(仮称) 聖徳記念絵画館前整備事業

第84回新宿区景観まちづくり審議会

[報告2] 資料

新宿区第82回審議会、第83回事前協議における協議内容に対する設計方針まとめ

5：夜間景観について

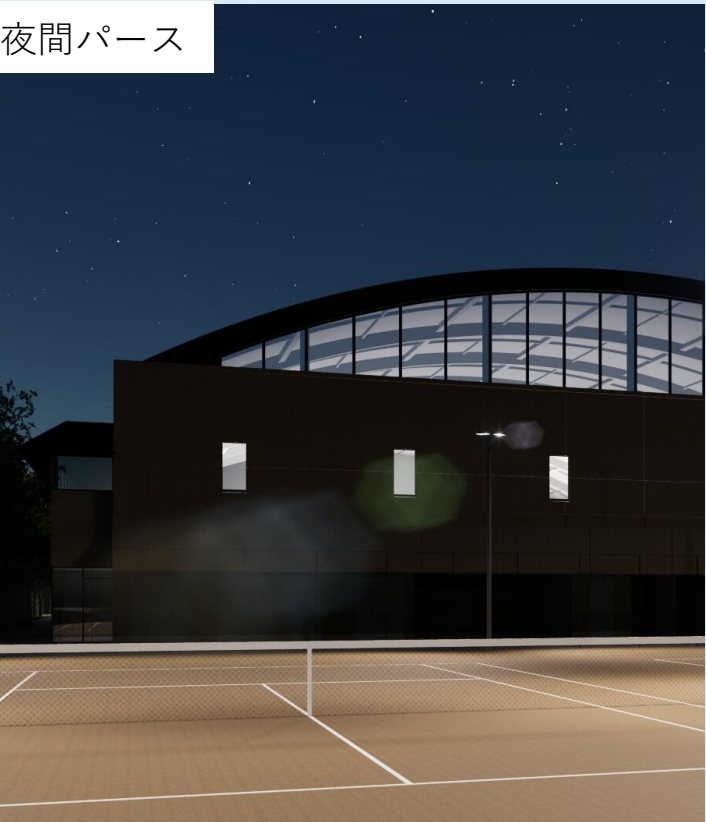
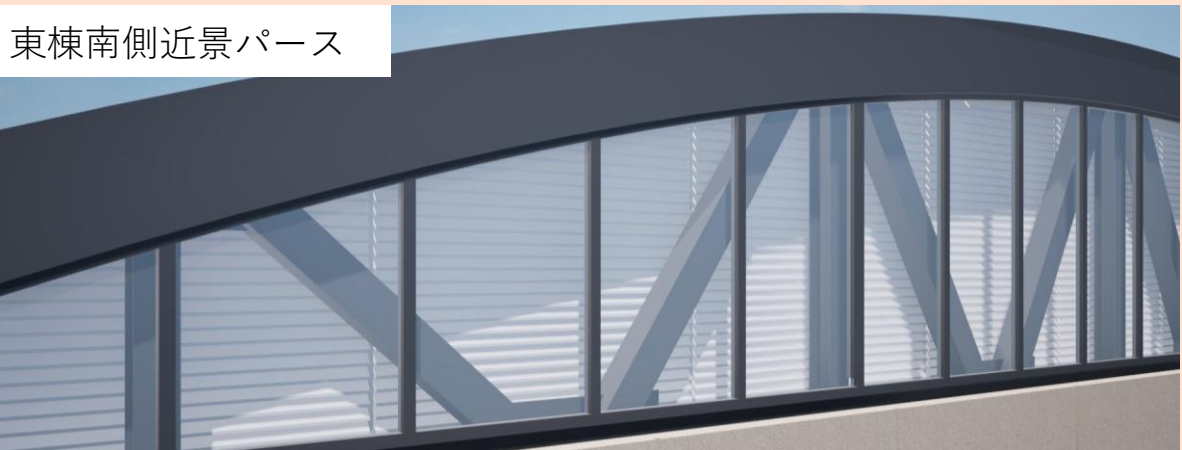
・ハイスайдライトの夜間の光漏れについて検討していただきたい。

南面はハイサイドライトの室内側にルーバー、北面はハイサイドライトにフィルム貼りとして光漏れに配慮します

■変更案 遮光対策南側:屋内ルーバー
